**GENERALNY DYREKTOR  
DRÓG KRAJOWYCH I AUTOSTRAD**  
O.BY.Z-3.4341.83.1.WK.2016

**DECYZJA**

na lokalizację kanalizacji sanitarnej tłocznej  $\phi$  110 PE w pasie drogowym drogi krajowej nr 25 na działkach nr 624/1 i nr 624/2 w miejscowości Płocicz, gmina Kamień Krajeński, na niżej podanych warunkach:

Budowa sieci kanalizacji sanitarnej grawitacyjnej i tłocznej wraz z przyłączami, tłoczniami, przepompowniami i liniami zasilania energetycznego w miejscowości Płocicz, gm. Kamień Krajeński, dz. nr 545, obręb Płocicz 0010, jedn. ewid. 041301\_5 Kamień Krajeński

PROJEKT ZAGOSPODAROWANIA TERENU - KANALIZACJA SANITARNA		Skala: 1:1000
NAZWA I MIEJSCE INWESTYCJI		BRANŻA: SANITARNA
INWESTOR		Podpis
PROJEKTANT:		Data: 2015.12.30
SPRAWDZIŁ:		Data: 2015.12.30
B&B Jan Burglin, ul. Angowicka 68a, 89-600 Chojnice		NR RYS. PZT1

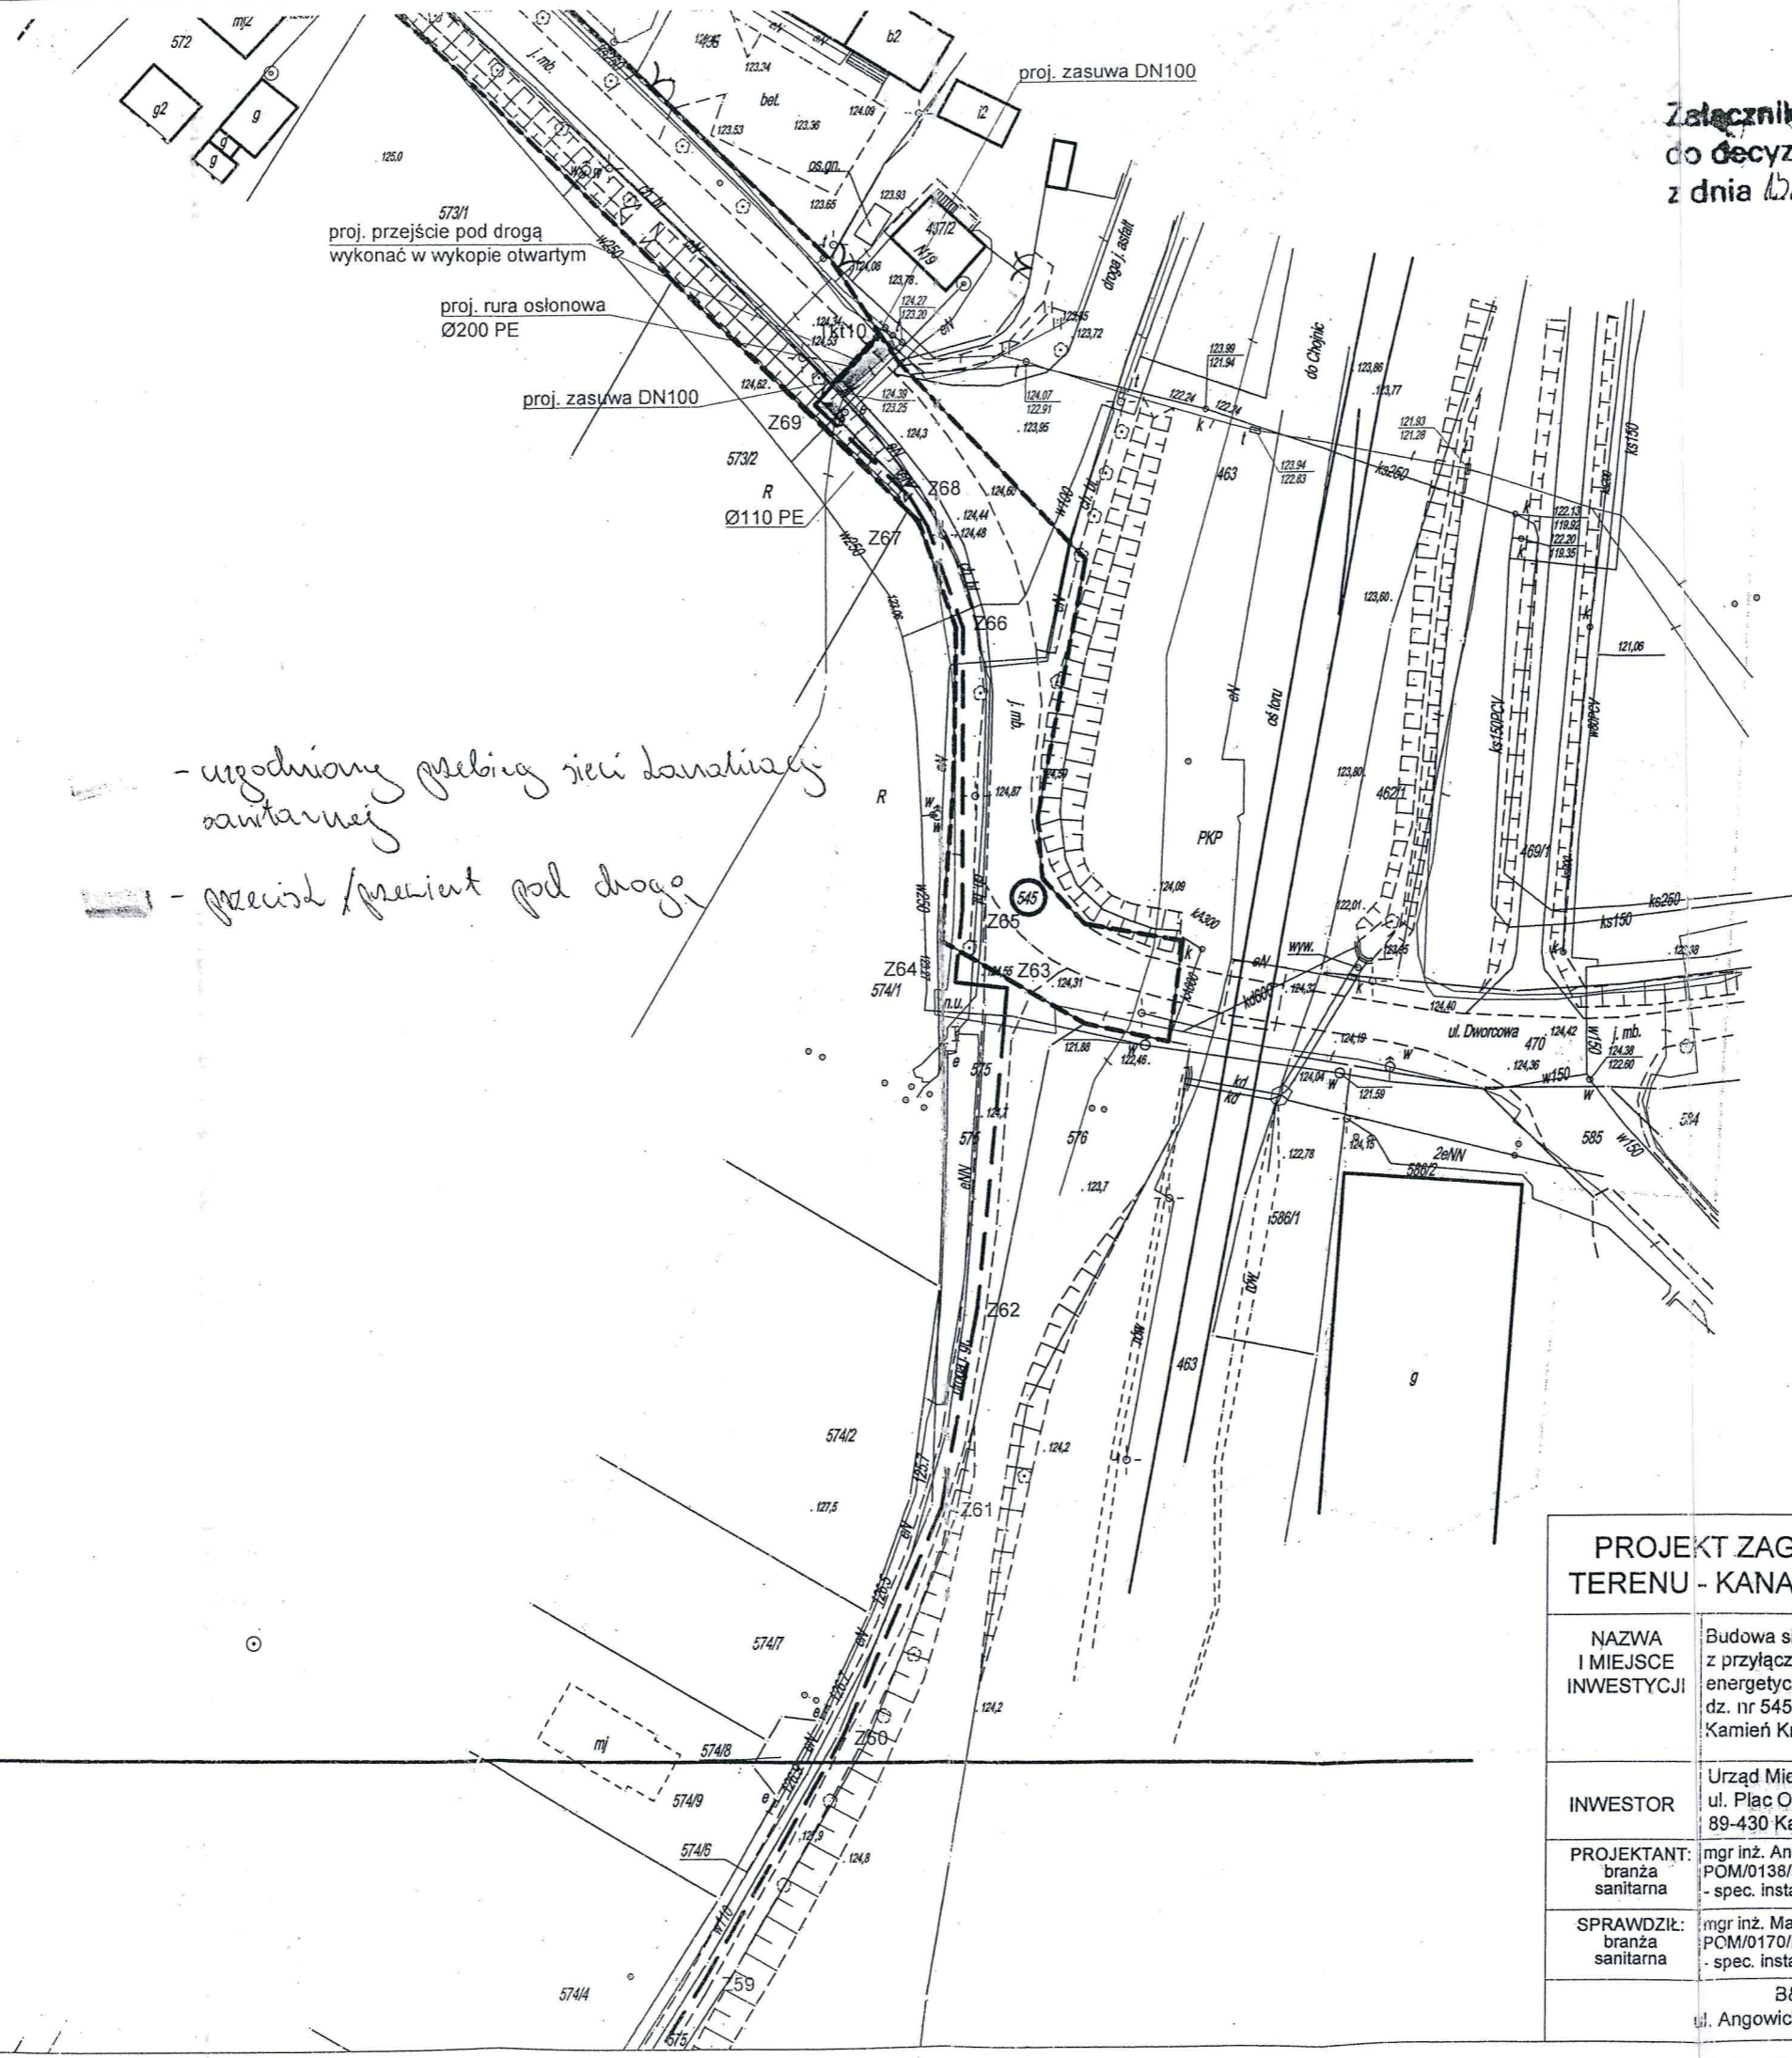
na lokalizację urządzeń niezwiązanych z potrzebami zarządzania drogami lub potrzebami ruchu drogowego w pasie drogowym drogi publicznej kategorii powiatowej jw., na działce o n-rze ewid. 545, obręb ewid. Kamień Krajeński, gm. Kamień Krajeński, powiat sępoleński, województwo kujawsko – pomorskie, tj. elementów sieci kanalizacji sanitarnej, zgodnie z treścią projektu zagospodarowania terenu w skali 1:500, będącego załącznikiem do niniejszej decyzji

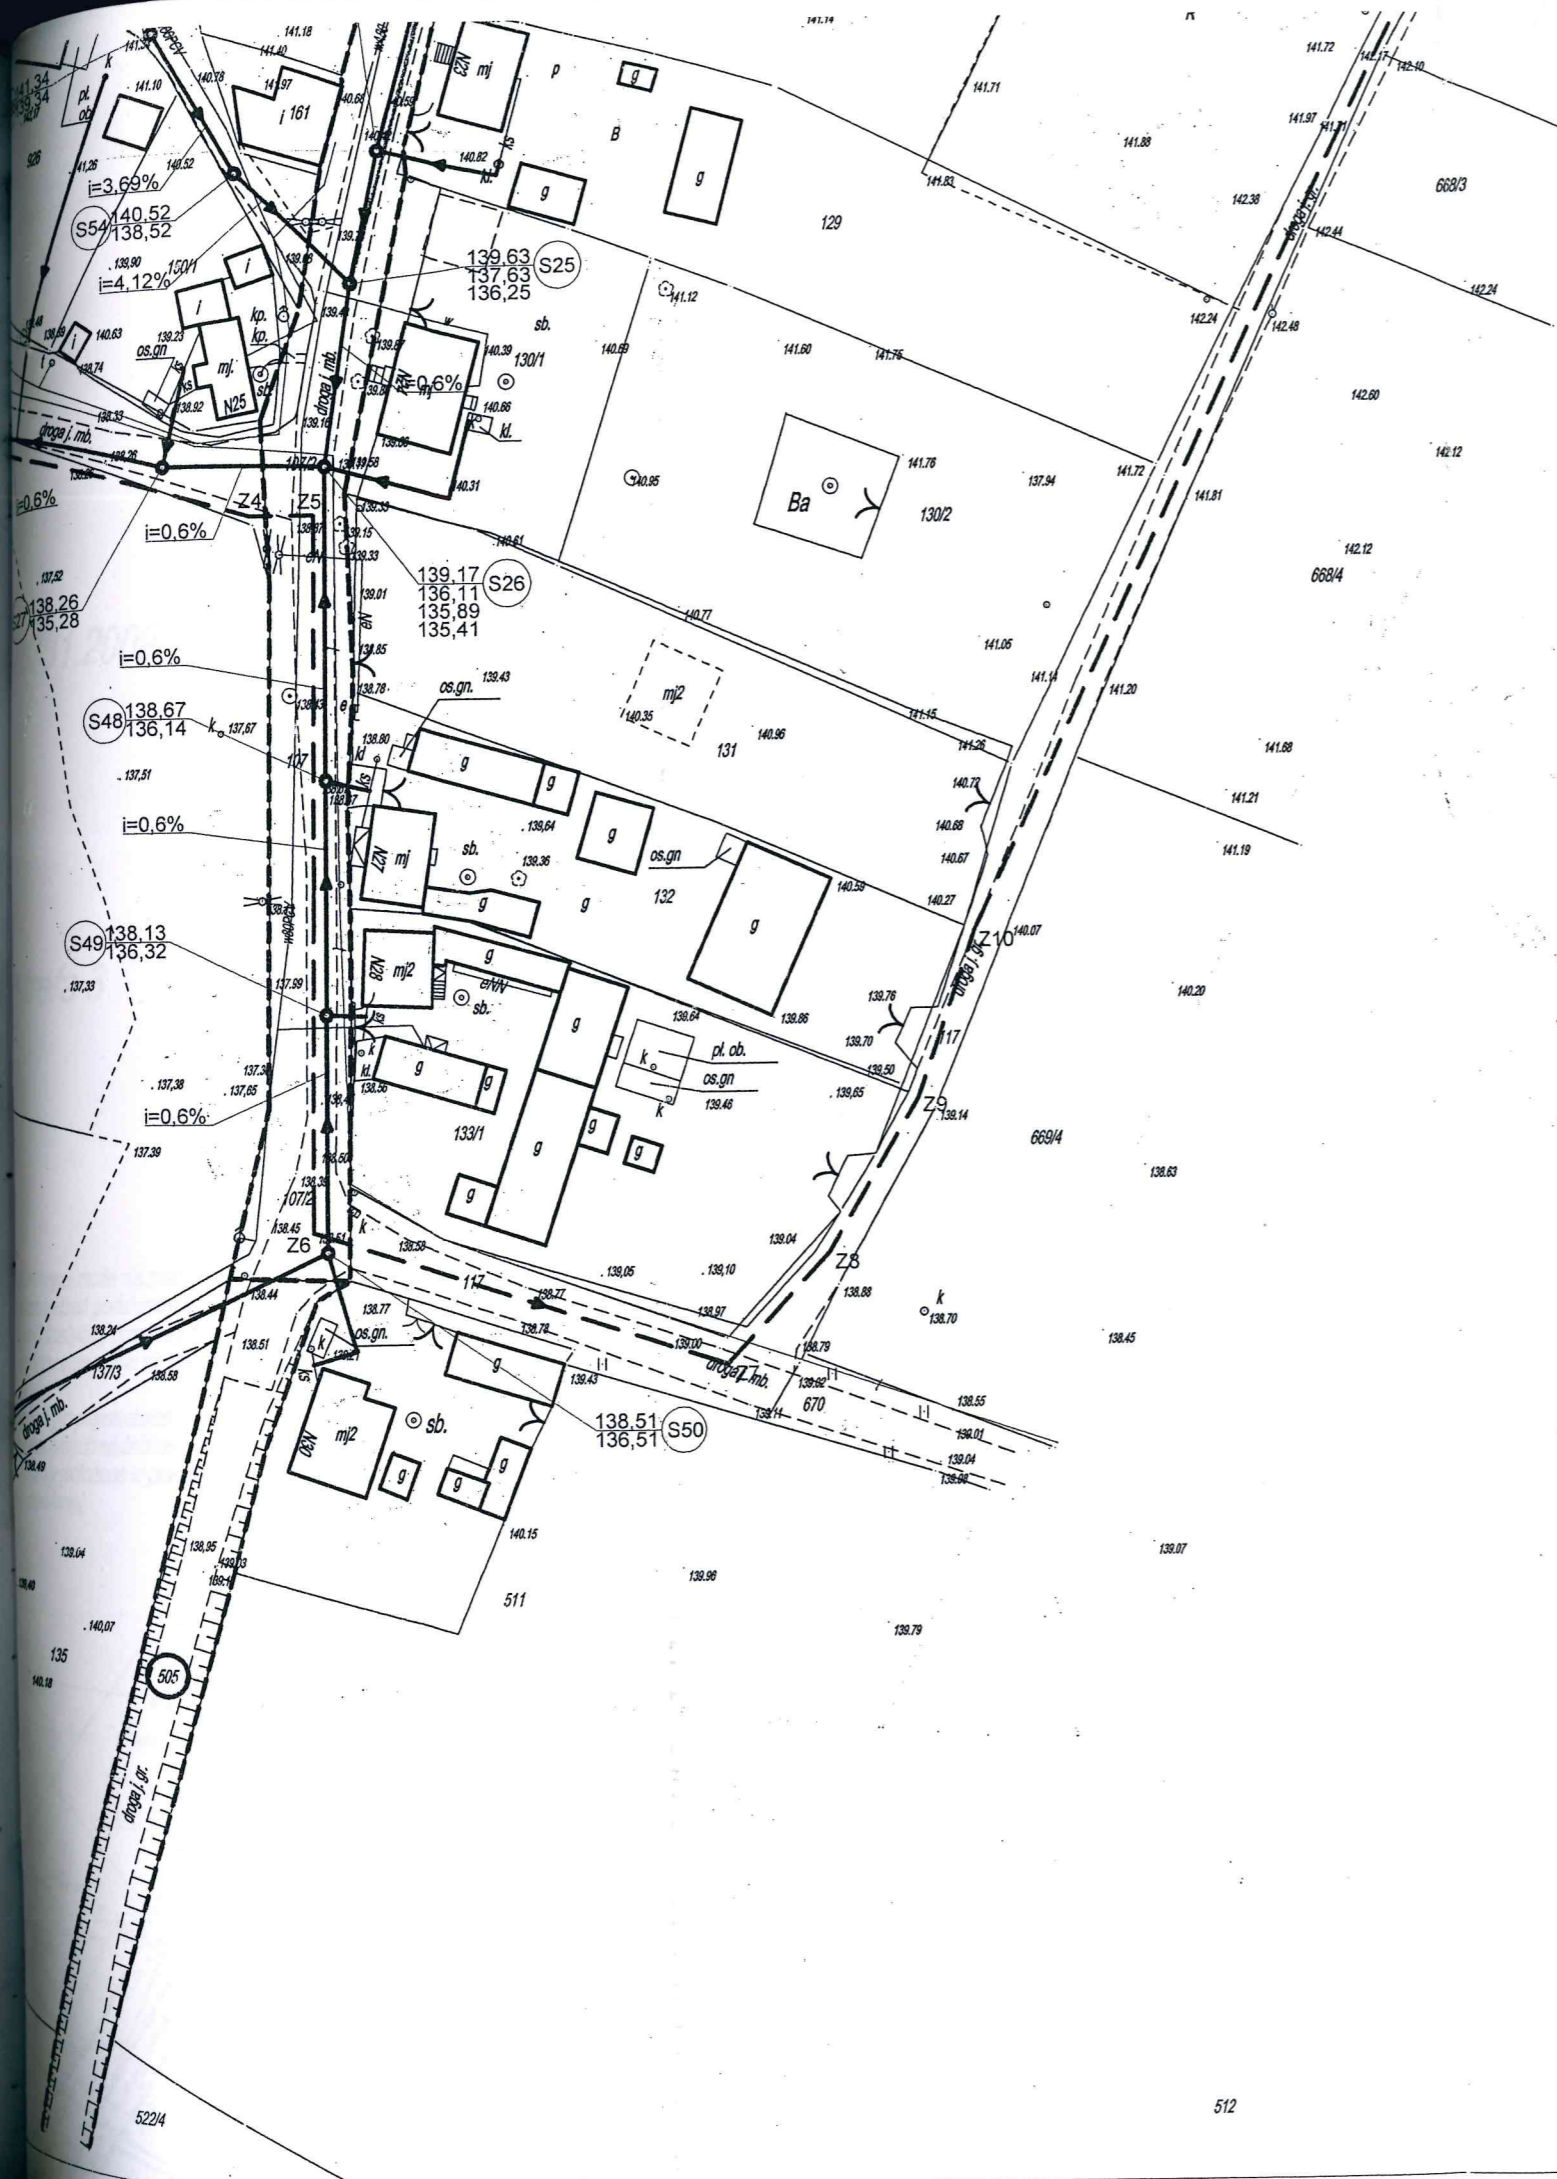
\* przebieg projektowanego kolektora kanalizacji sanitarnej  
należy zweryfikować i w miarę możliwości dokonać zmian  
gwarantujących jego ułożenie w sposób jednorodny  
w całości poza osie jezdni

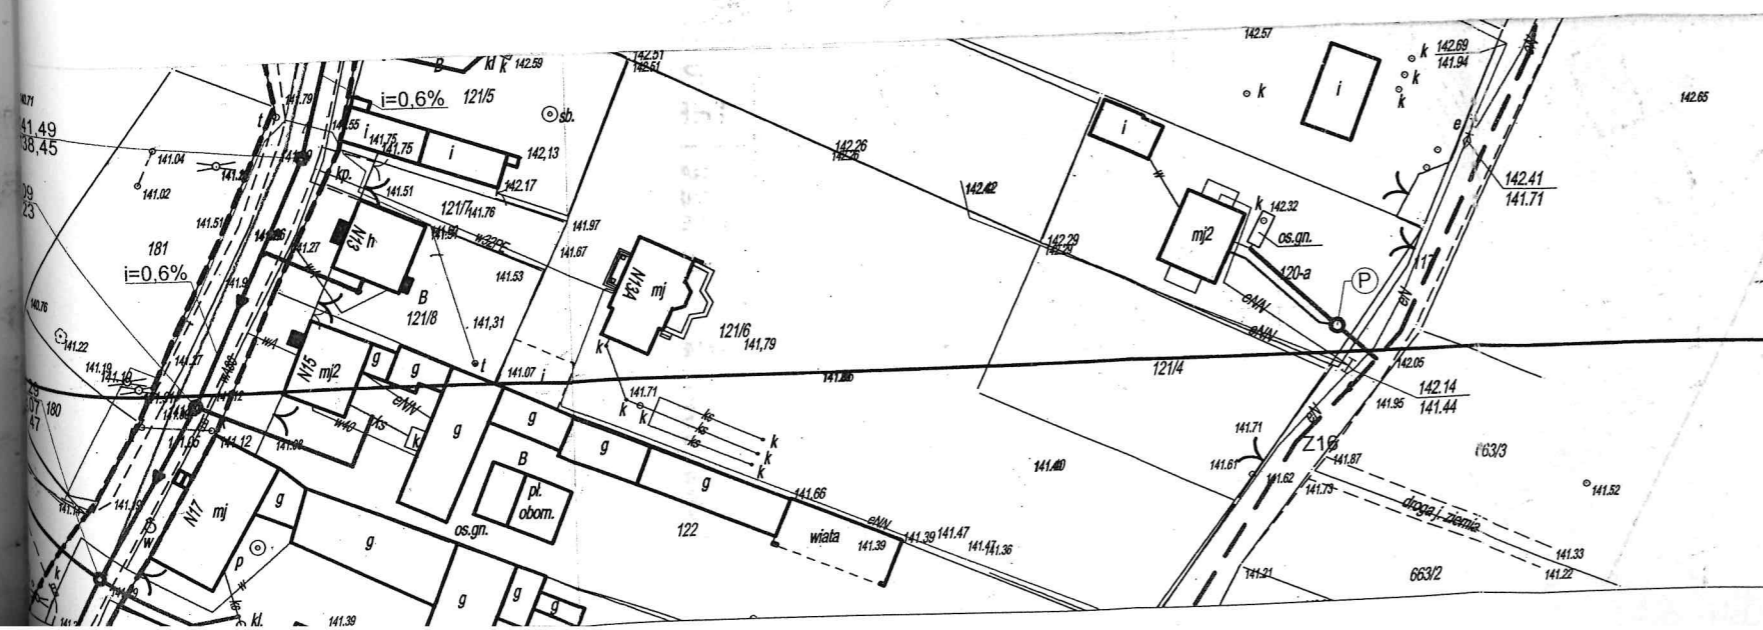
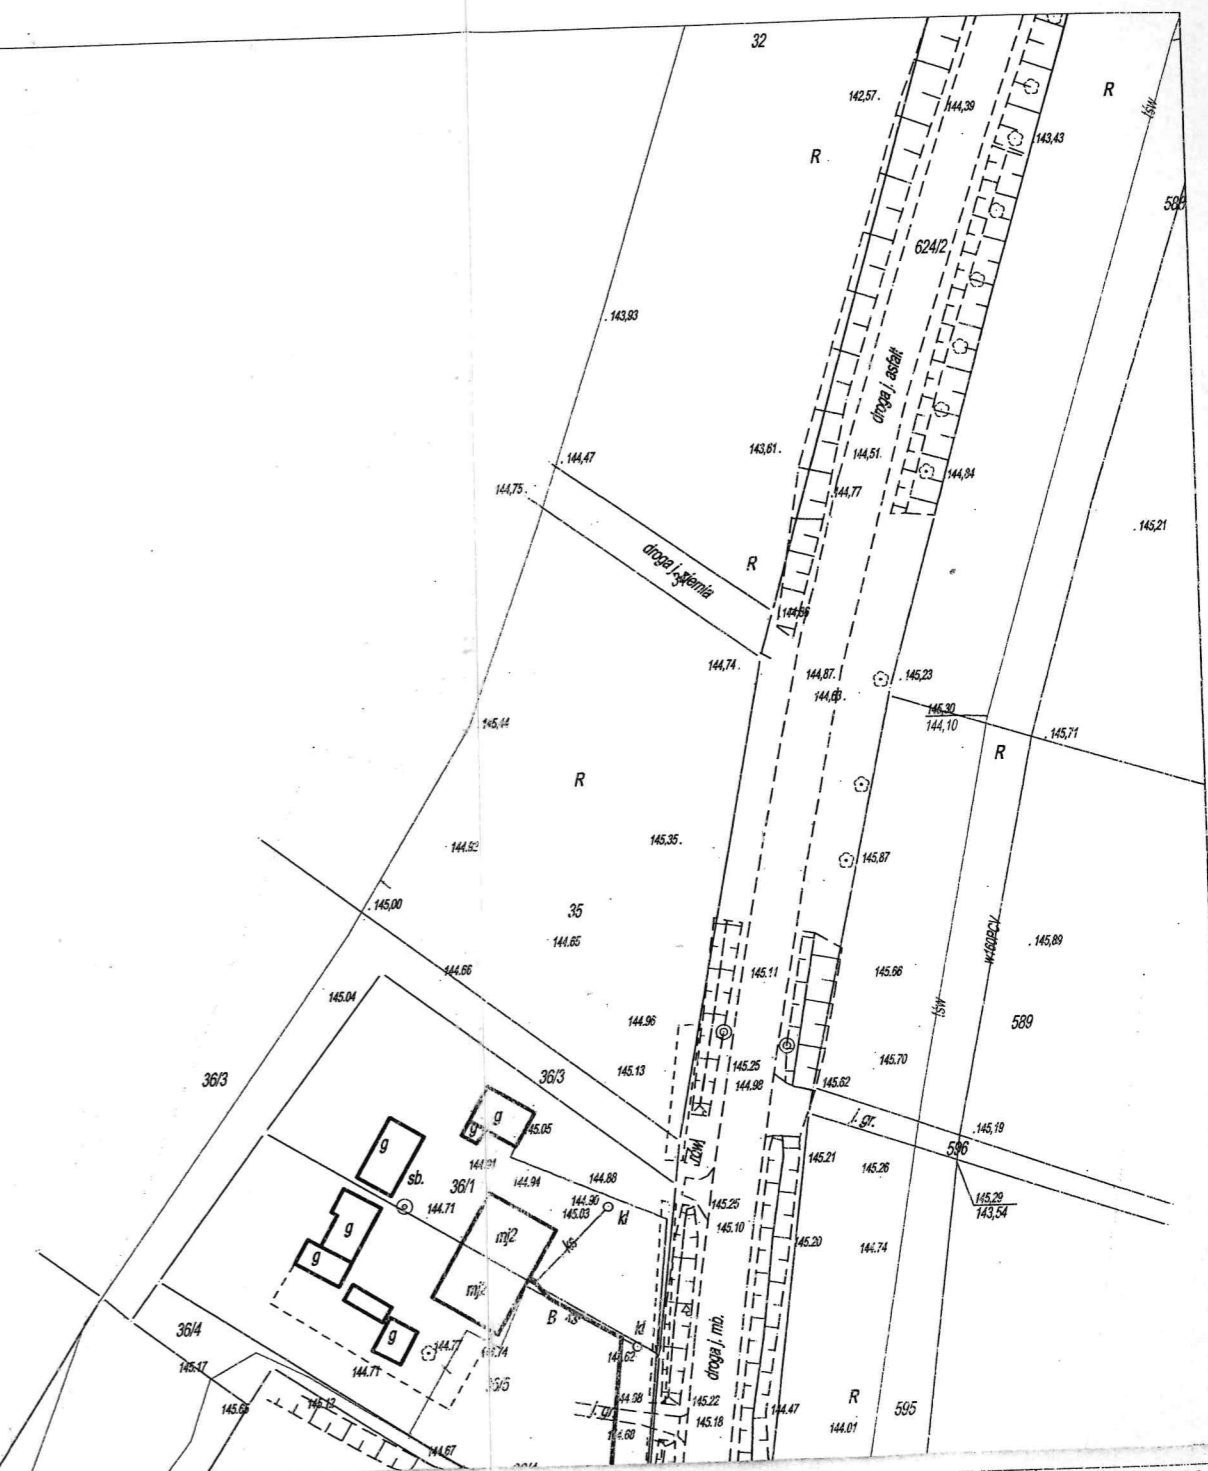
\* przebieg zaprojektowanego kolektora kanalizacji sanitarnej należy zweryfikować i w miarę możliwości dokonać zmian gwarantujących jego ulokowanie w sposób jednoznaczny i całościowo poza osią jezdni
